Municipalité des Cèdres

FOIRE AUX QUESTIONS

PROJETS RÉSIDENTIELS INTÉGRÉS - ZONE H-18-15 – HAUT-CHAMBERRY

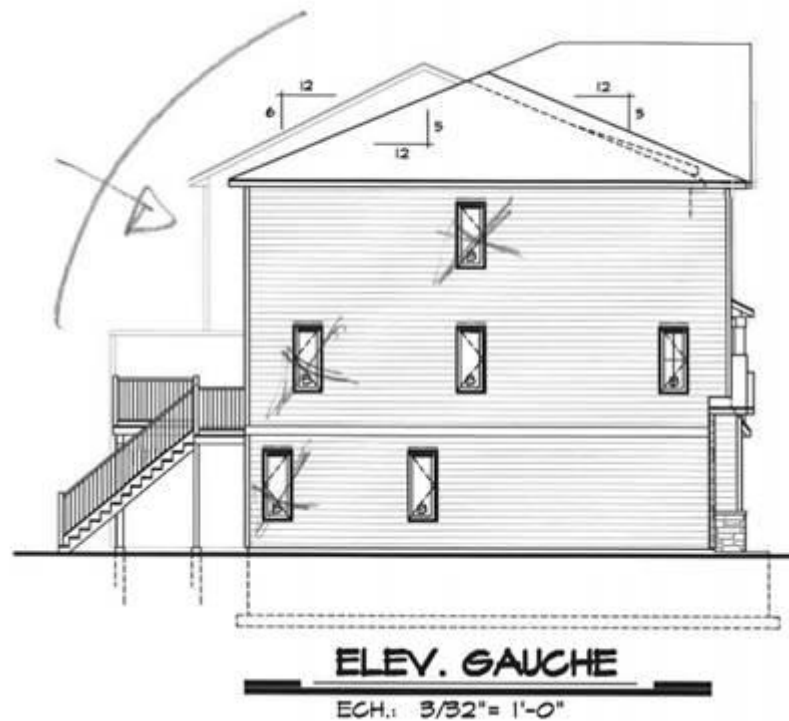
Propriétaires du 45, rue Champlain : Nous sommes en désaccord avec les 7 unités du bloc B. Nous allons perdre toute notre intimité suite à la construction des imposantes maisons en rangée d'une hauteur de 11,48 mètres longeant l'entièreté de notre cours arrière. Quand nous avons acheté notre maison, il y avait un boisé situé au bout de notre terrain. Celui-ci a été rasé sans aucune explication en 2016. Les commerces de proximité auraient moins brimé notre intimité étant moins élevés et situés plus loin de notre propriété. Nous nous sentons lésés dans le changement de zonage et nous demandons de retirer les deux unités les plus près de notre terrain. Ce qui représente la zone où le boisé protéger était situé.

De plus, il avait été mentionné lors de la réunion extérieure avec le constructeur et l'ancien maire, qu'une seule fenêtre donnerait sur notre propriété soit celle de la salle de bain. Or, sur les plans, il y a 6 fenêtres qui ont vue sur notre propriété.

- Une unité a été retirée lors des dernières discussions, passant de 22 à 21 unités. La distance entre l'unité la plus au nord et la limite arrière de la propriété passe ainsi à 11 mètres. Une plantation camouflant la façade mais créant de l'ombrage dans les cours arrière des résidences existantes avaient été proposée par le promoteur au départ mais ensuite retiré suite

aux recommandations du Service d'urbanisme dans le but de maintenir l'ensoleillement des cours arrières des propriétés existantes mitoyennes. Le projet modélisé avec masque solaire comprenant cette plantation a été soumise aux propriétaires et ceux-ci ne la souhaitent pas.

M. Fréchette est en mesure de modifier son projet en retirant 3 fenêtres sur la façade donnant sur la cour arrière des propriétés existantes mitoyennes.

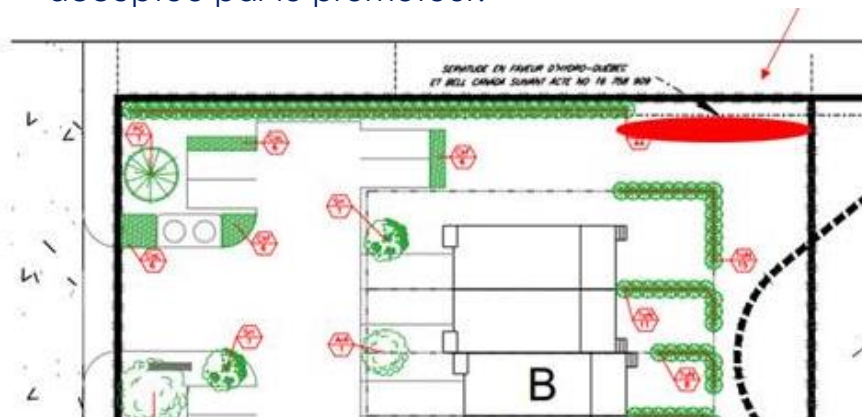
Retrait partiel ou complet du terre-plein?

- La Municipalité procédera à une évaluation de correctifs souhaitables sur le terre-plein afin de maintenir la sécurité des usagers.
